Ref.: Escola de Artes, Ciências e Humanidades da Universidade de São Paulo
End.: Av. Dr. Arlindo Bettio, nº 1000. São Paulo – SP

Processos nº 30/00510/11 e nº SMA 13579/2004

Em resposta ao Ofício 153/14/CLE, emitido pela CETESB e datado de 17 de julho de 2014, ao qual se refere às recomendações desta agência ao relatório de Investigação Detalhada, Avaliação de Risco à Saúde e Plano de Intervenção na AI-01 e Investigação Detalhada de Gases, especificamente na recomendação de número 07, a qual consta a seguinte observação:

**RELATÓRIO FOTOGRÁFICO COMPROBATÓRIO DA EXECUÇÃO DE
SONDAGENS E INSTALAÇÃO DE POÇOS DE MONITORAMENTO DE GASES
NOS EDIFÍCIOS DA USP LESTE**

Perfil construtivo - Ilustrativo

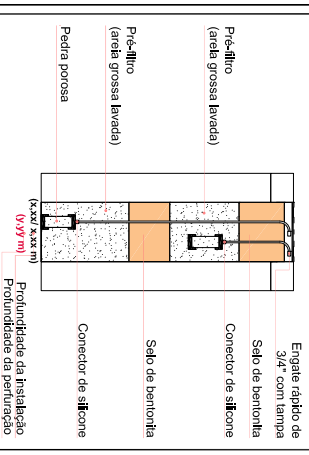
“Apresentar esclarecimentos quanto ao aspecto construtivo dos poços de monitoramento de gás especificamente quanto à conexão de seus elementos constituintes – prazo de 30 dias;”

R: No anexo deste documento é apresentado o relatório fotográfico da instalação dos PMG, bem como seus constituintes e como foram realizadas suas instalações e os testes de estanqueidade.
